Memo

Plaats en datum
Middelburg, 19 november 2012

Betreft
Ecologische eindcontrole dijkwerkzaamheden Oostelijke Sloedam - Kaloot en Van Citterspolder

Teruggeplaatst duinzand bij Sloedam / betonpaal achtergebleven in het zand

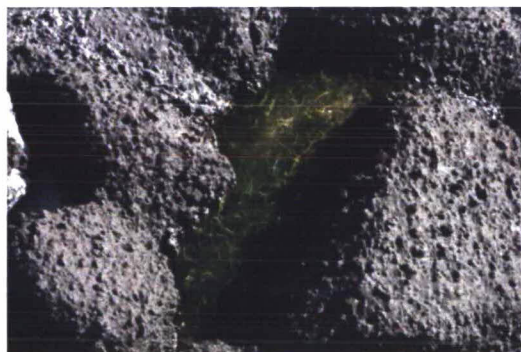
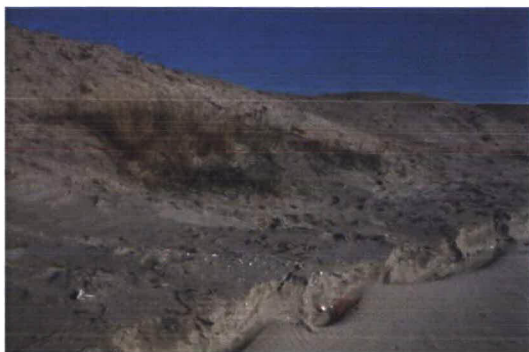
1. Voor zover bekend als zodanig uitgevoerd
2. Reservering tussen dijkpalen aangehouden, na controle op broedvogels kon het traject-gedeelte eerder worden vrijgegeven: er hebben zich geen broedvogels (i.c. bontbekplevieren) gevestigd.
3. Deel van lopende afspraken, in voorbereiding en uitvoering
4. Uitgevoerd conform voorwaarde
5. Werkstrook is schoon, maar nabij Sloedam steekt nog een vergeten betonpaal uit het zand
6. Uitgevoerd conform voorwaarde
7. Voor zover zichtbaar is het voorland op de juiste hoogte afgewerkt. Aandachtspunt is de afslag van het terug aangebrachte duinzand nabij de Sloedam. Hierdoor is een klein strandje ontstaan, mogelijk hoger dan het oorspronkelijk ligging van de bodem.
